無視された調査報告書

審査は信頼できるのか？

この調査研究結果を黙殺した原子力安全委員会の審査（平成17年4月6日）

古浦湾の海底断層調査

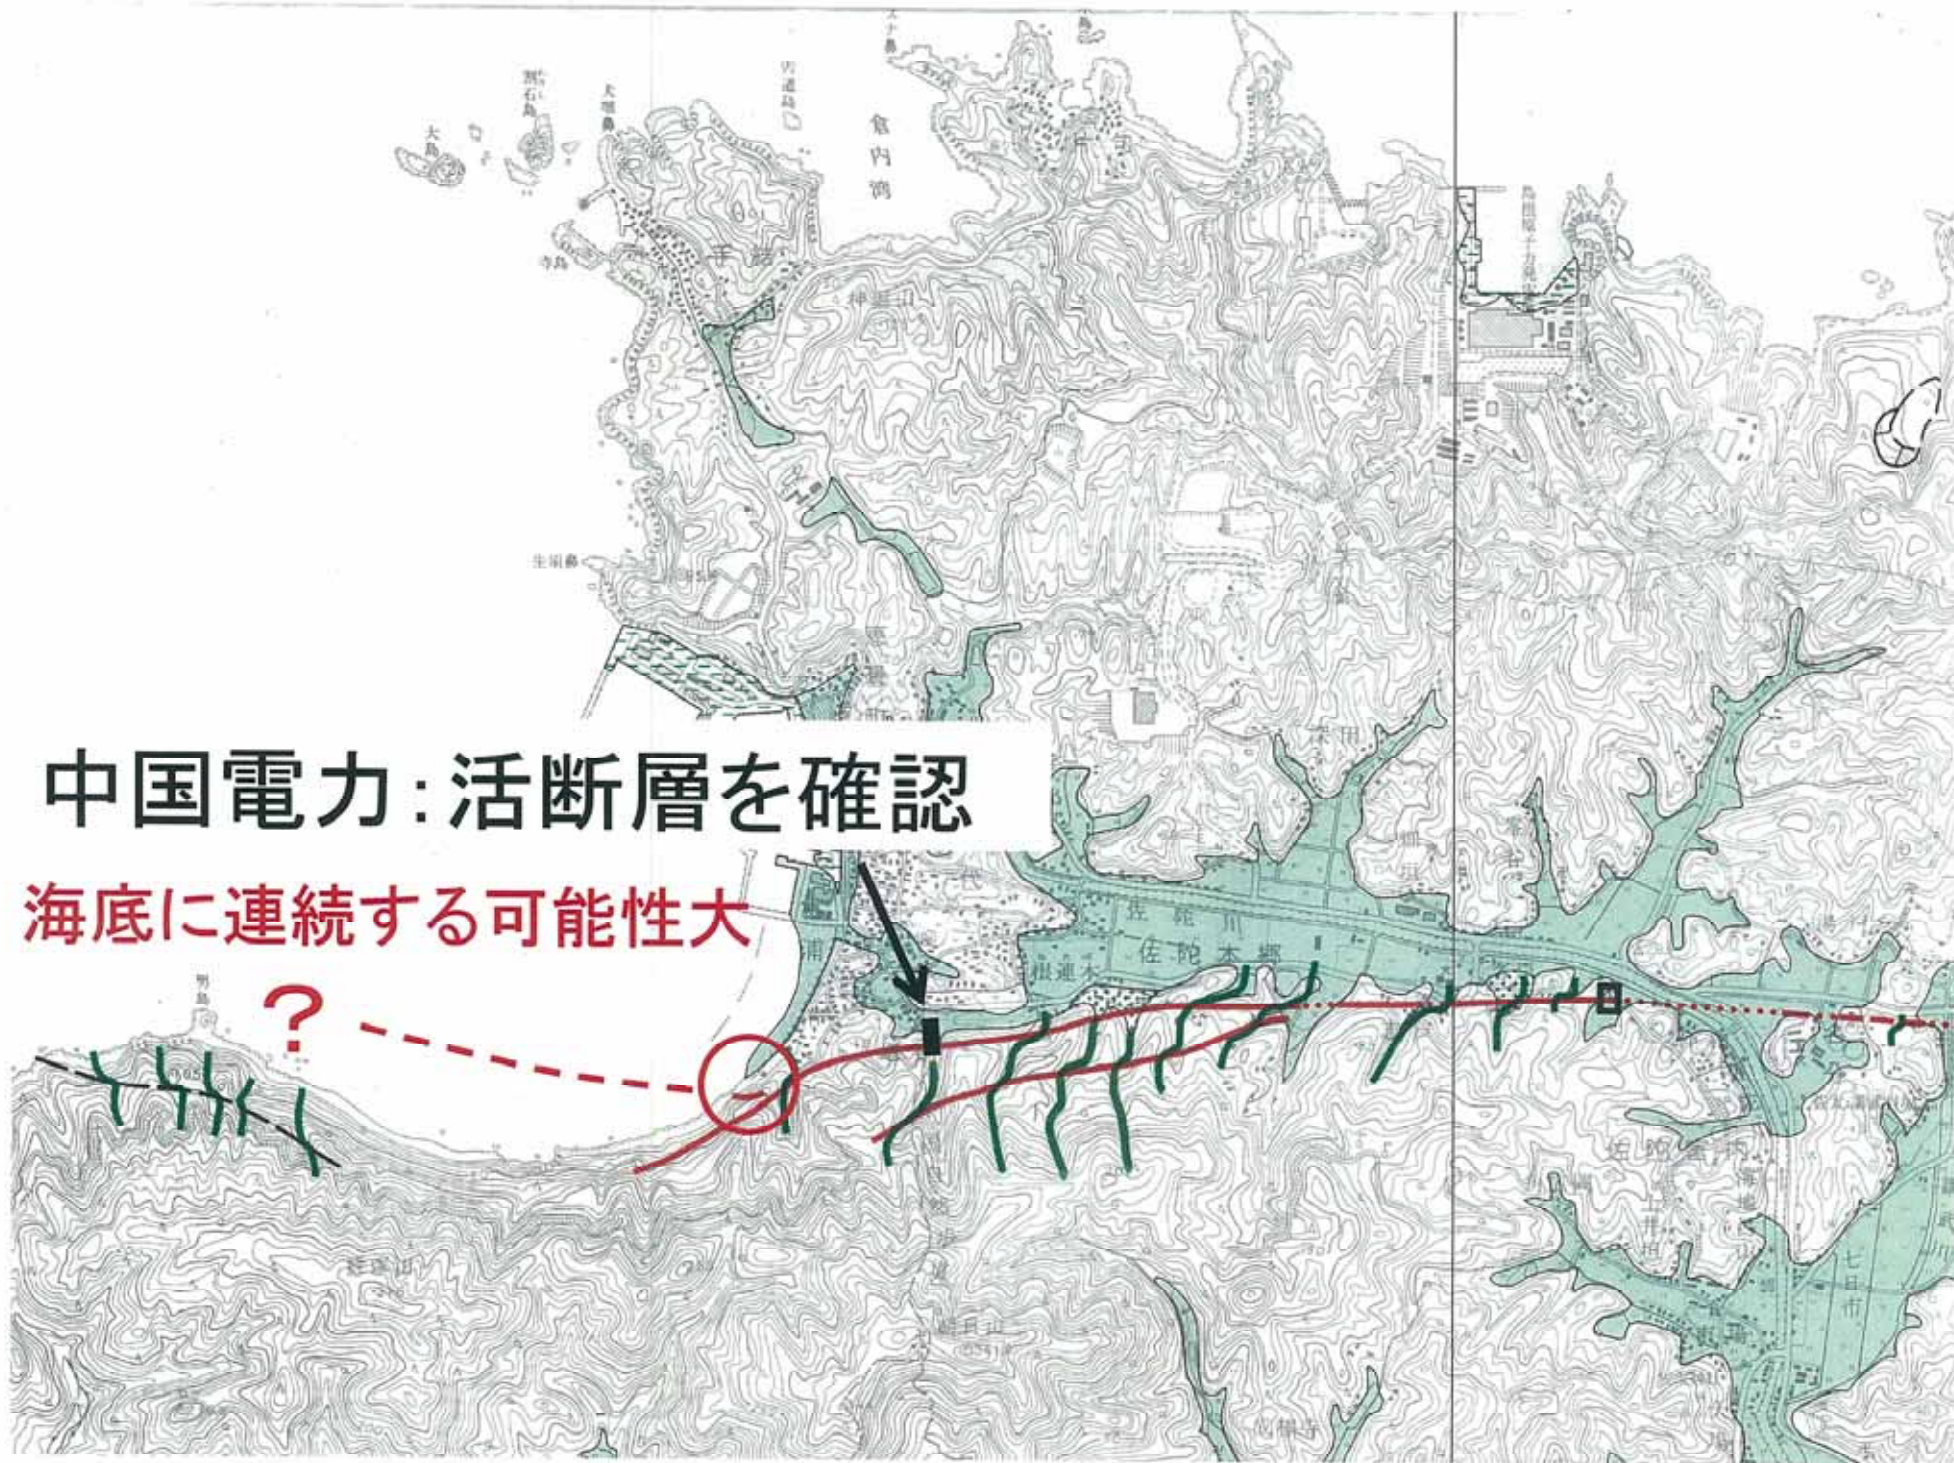
ダブルチェックされたので信頼できるか？

中国電力：活断層を確認

海底に連続する可能性大

第3.2-26図 古浦沖の地質断面図

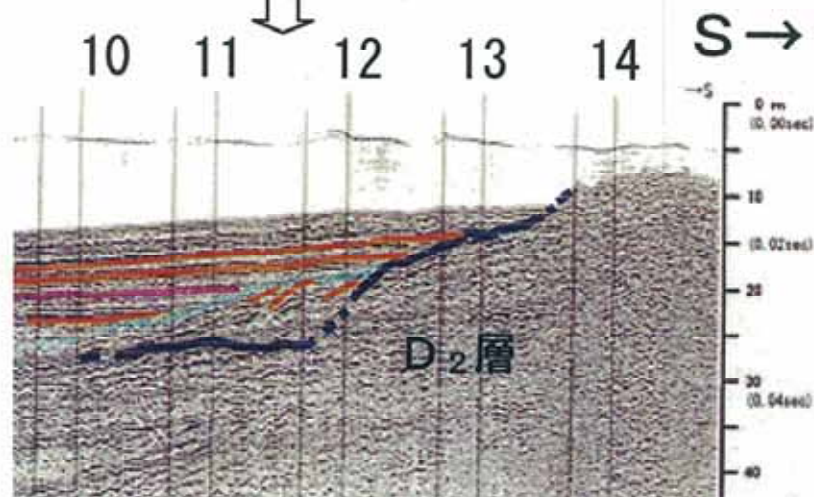
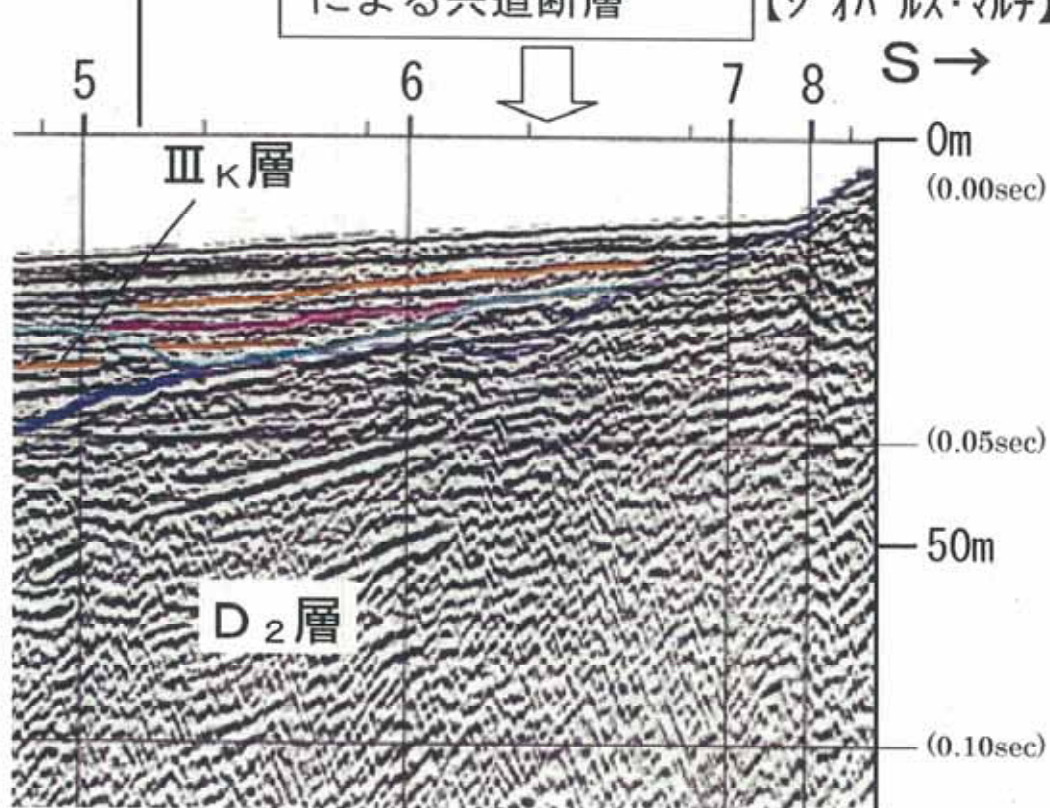
追加調査で断層は明らかになったのか？

活断層が海底に連続すると考えるのか

記録だけから断層があるか否かを読むのか？
